5. 計画変更箇所の詳細

(1) 宿泊施設：1階平面図

(4) 計画変更による宿泊施設北側見え方

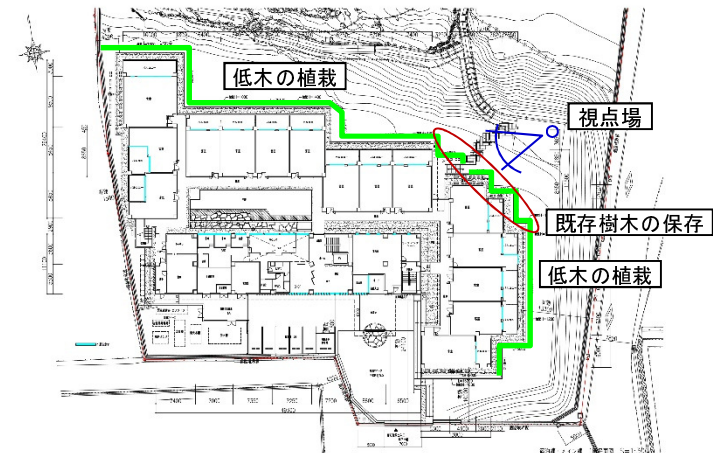
- 宿泊施設北東側の広場（庭園から宿泊施設に至る園路終点）から宿泊施設を望んだ際の見え方は、上図のとおり
- 宿泊施設による庭園への圧迫感を軽減するため、次の2点に配慮
 - > 宿泊施設北東角に位置する樹木を保存し、宿泊施設の圧迫感を軽減
 - > 宿泊施設の擁壁脇に低木の常緑樹を植栽し、周辺景観と調和

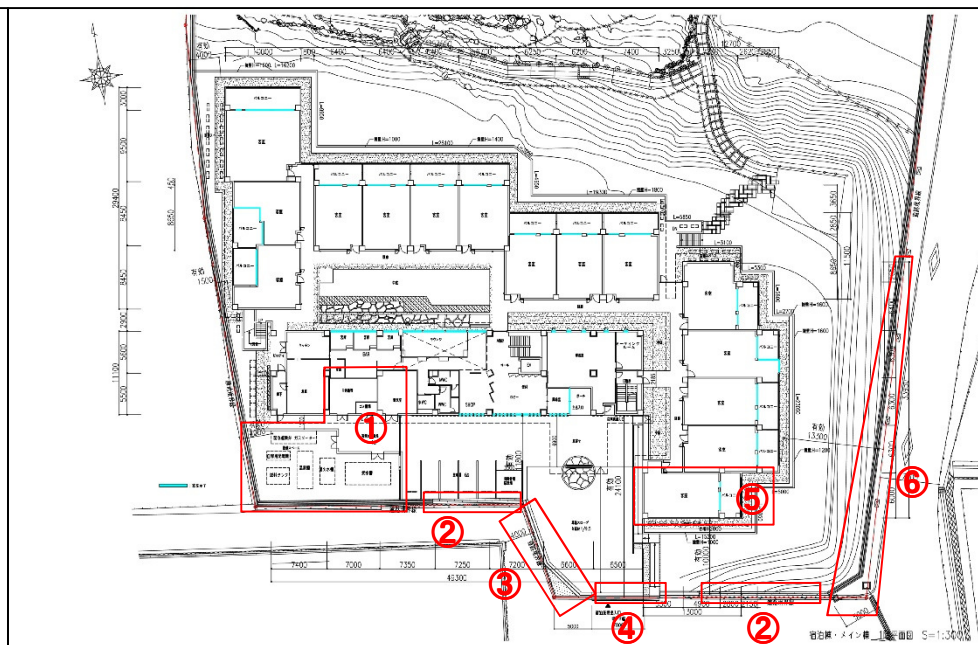
変更箇所		変更理由
①	設備スペースの変更	・ 地元要望に配慮し、設備の設置箇所を集約するとともに、音が出る設備を屋内に設置
②	既存土塀の保存	・ 追加調査結果を踏まえ、状態の良い既存土塀を保存 (H=2m、L=29.14m)
③	築地塀の位置の変更	・ 地元要望に配慮し、敷地南側市道の幅員を現状維持 (地割の保存) するとともに、隅切りにより見通しを確保 (地割の保存 : L=14.88m、隅切り面積 : 約6.75㎡)
④	敷地出入口の変更	・ 地元要望に配慮し、敷地南側市道における宿泊施設関係車両の影響範囲を東側に限定
⑤	外壁面のセットバック	・ 地元要望に配慮し、宿泊施設南東部をさらに4mセットバックし、敷地南側への圧迫感を軽減 (セットバック距離 : 当初約6m → 変更後約10m)
⑥	築地塀の位置の変更	・ 地元要望に配慮し、築地塀をセットバックし、歩行空間を確保 (セットバック面積 : 約150㎡) ・ 警察協議を踏まえ、交通安全対策として隅切りによる見通しを確保 (隅切り面積 : 約15㎡)

(1) 宿泊施設：1階平面図（つづき）

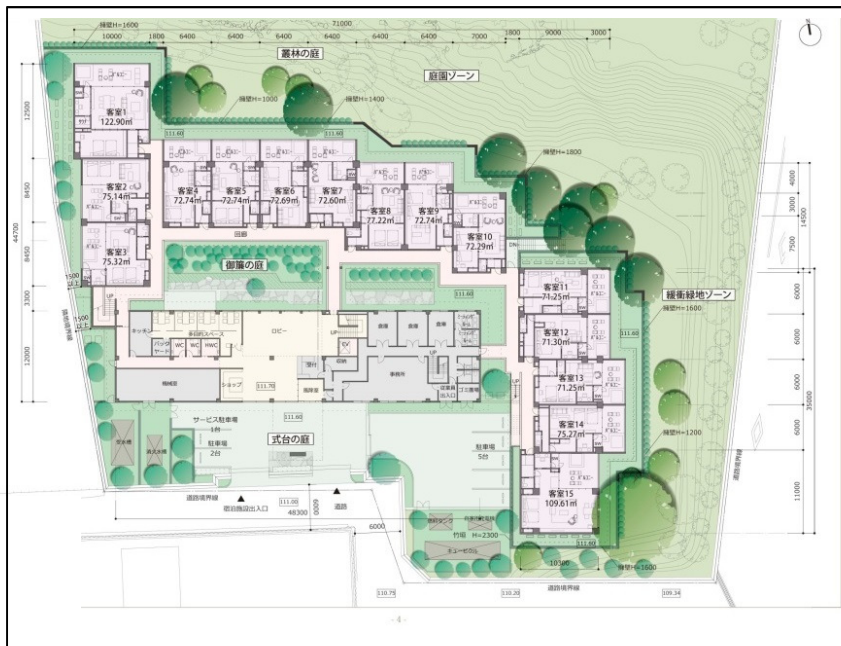
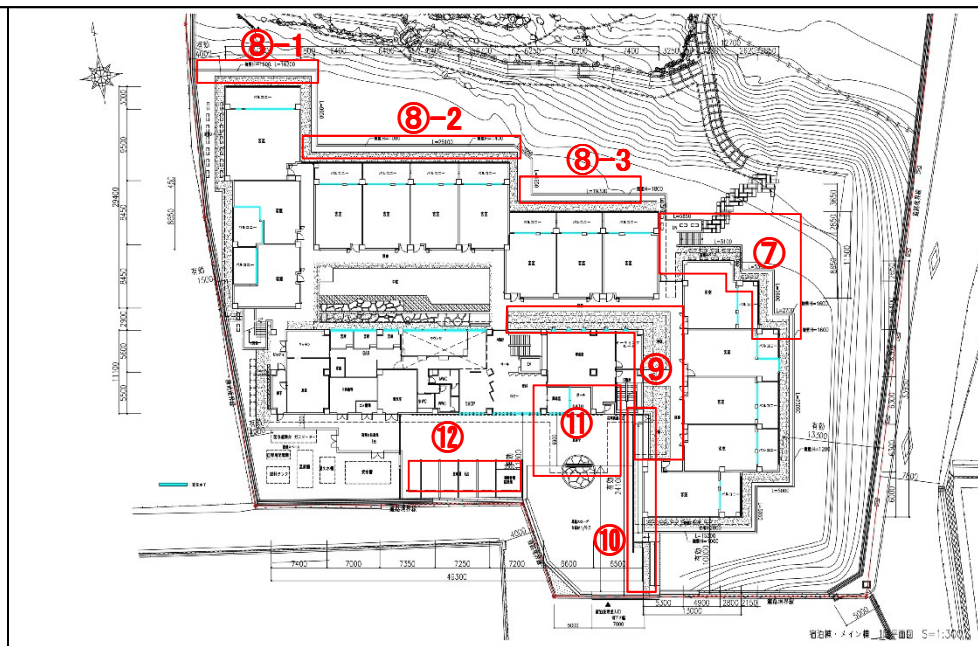
変更箇所		変更理由
⑦	擁壁位置及び外壁面の変更	・ 追加調査結果を踏まえ、保存樹木を確実に保存するため、擁壁位置を変更（約0.1m～約1mセットバック）
⑧	外壁面のセットバック	・ 名勝委員会（H29.5月）への報告を踏まえ、宿泊施設北側をセットバックし、庭園への圧迫感を軽減（セットバック距離 ⑧-1：約0.25m、⑧-2：約1m、⑧-3：約4.5m）
⑨	中庭の縮小	・ 地元要望に配慮し、外壁面のセットバックに伴い、中庭を縮小（約40㎡縮小：当初約355㎡ → 変更後約315㎡）
⑩	スロープの追加	・ 県住みよい福祉のまちづくり条例に基づき、バリアフリー動線としてスロープを確保（L=21m）
⑪	宿泊施設出入口の変更	・ 地元要望に配慮し、敷地南側出入口の変更に伴い、宿泊施設出入口を変更
⑫	駐車スペースの変更	・ 地元要望に伴い、駐車スペースの集約と縮小（駐車台数7台から6台に減少）

(1) 宿泊施設：2階平面図

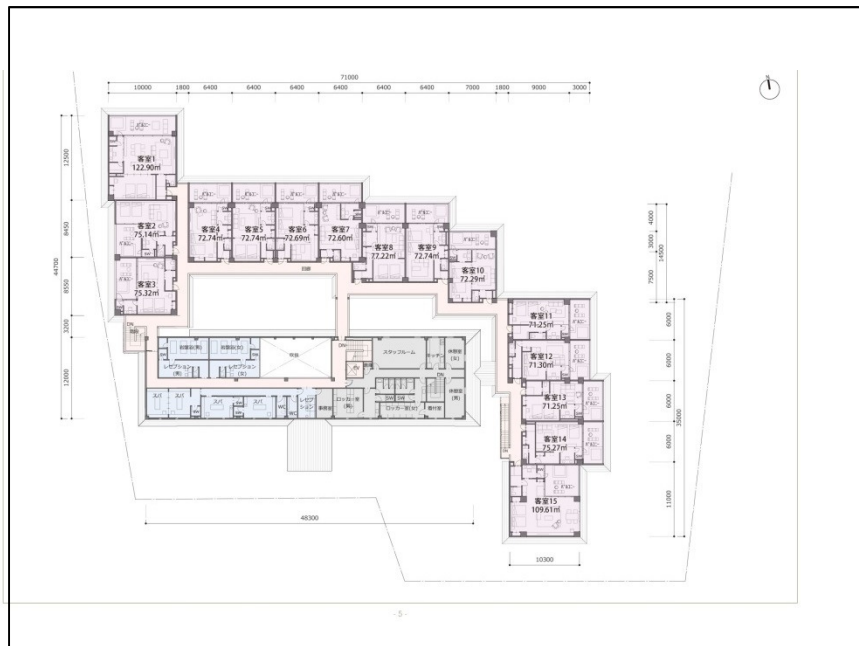
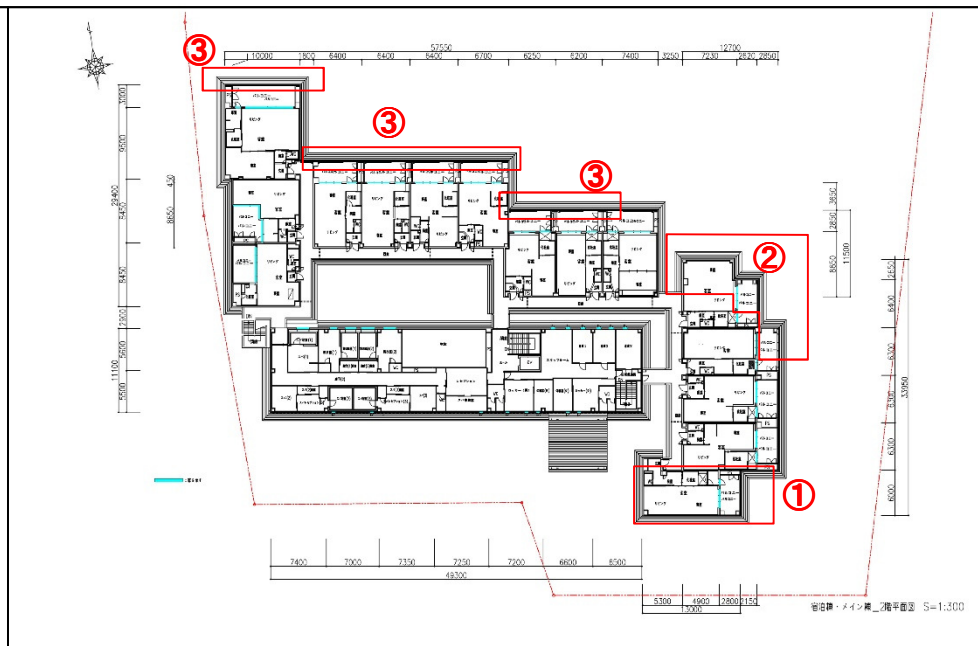
変更箇所		変更理由
①	外壁面のセットバック	<ul style="list-style-type: none"> 地元要望に配慮し、宿泊施設北側をセットバックし、庭園への圧迫感を軽減 ※ 1階平面図と同様
②	外壁面のセットバック	<ul style="list-style-type: none"> 追加調査結果を踏まえ、保存樹木を確実に保存するため、外壁位置を変更 ※ 1階平面図の擁壁位置の変更理由と同様
③	外壁面のセットバック	<ul style="list-style-type: none"> 名勝委員会（H29.5月）への報告を踏まえ、宿泊施設南東部をさらにセットバックし、敷地南側への圧迫感を軽減 ※ 1階平面図と同様

(1) 宿泊施設：屋根伏図

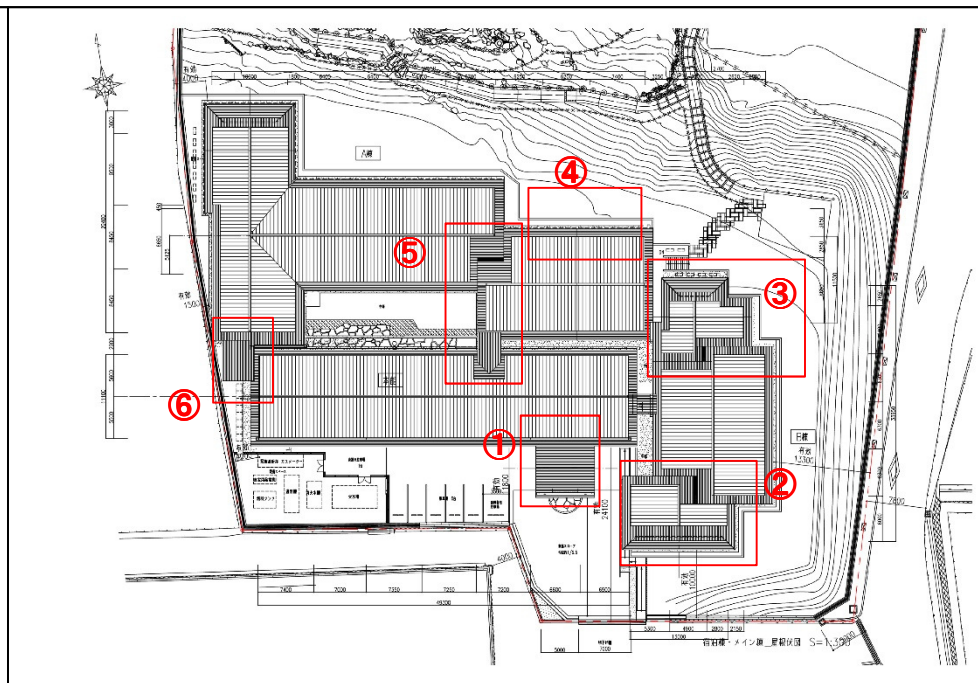
変更箇所		変更理由
①	車寄せ位置、屋根形状の変更	・ 地元要望に配慮した敷地南側及び宿泊施設出入り口の変更に伴い、車寄せ位置と屋根形状を変更（当初計画から東側へ約17.5m移動）
②	屋根形状の変更	・ 地元要望に配慮した外壁面のさらに4mセットバック（セットバック距離：当初約6m→変更後約10m）、したことに伴い、風致地区条例に定められた基準に従い、屋根形状を変更
③	屋根形状の変更	・ 追加調査結果を踏まえ保存樹木を確実に保存するため、屋根形状を変更
④	屋根形状の変更	・ 名勝委員会（H29.5月）への報告を踏まえ、庭園への圧迫感を軽減するため、屋根形状を変更
⑤	屋根形状の変更	・ 風致地区条例に基づく協議に伴い、屋根形状を変更
⑥	屋根形状の変更	・ 風致地区条例に基づく協議に伴い、屋根形状を変更

(1) 宿泊施設：断面図

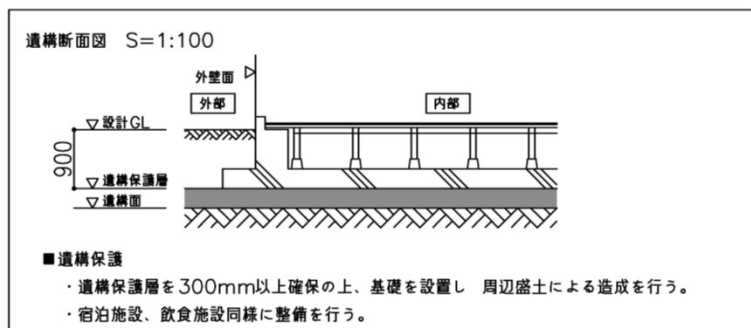
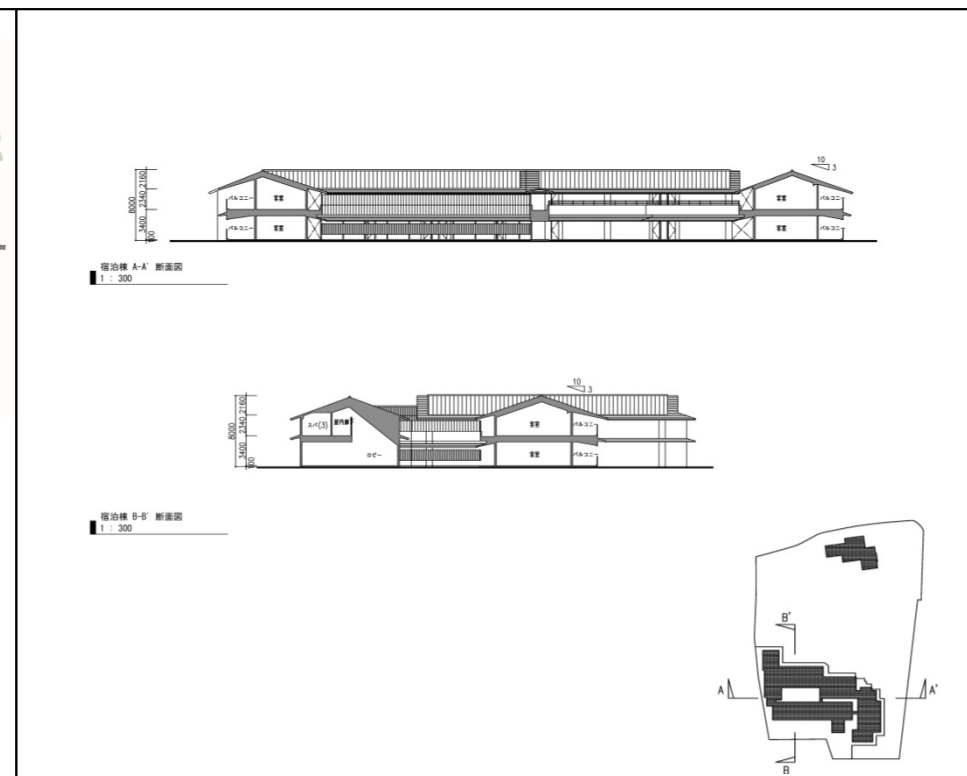
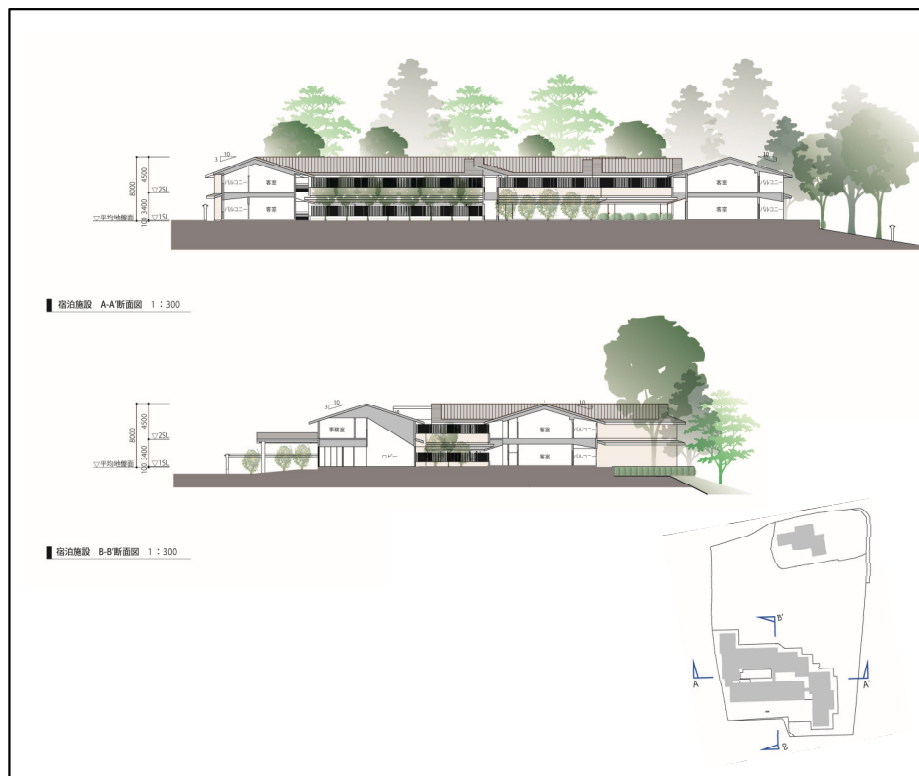
- ・ 当初計画から、建築物の高さ及び遺構面の保護方法については変更無し
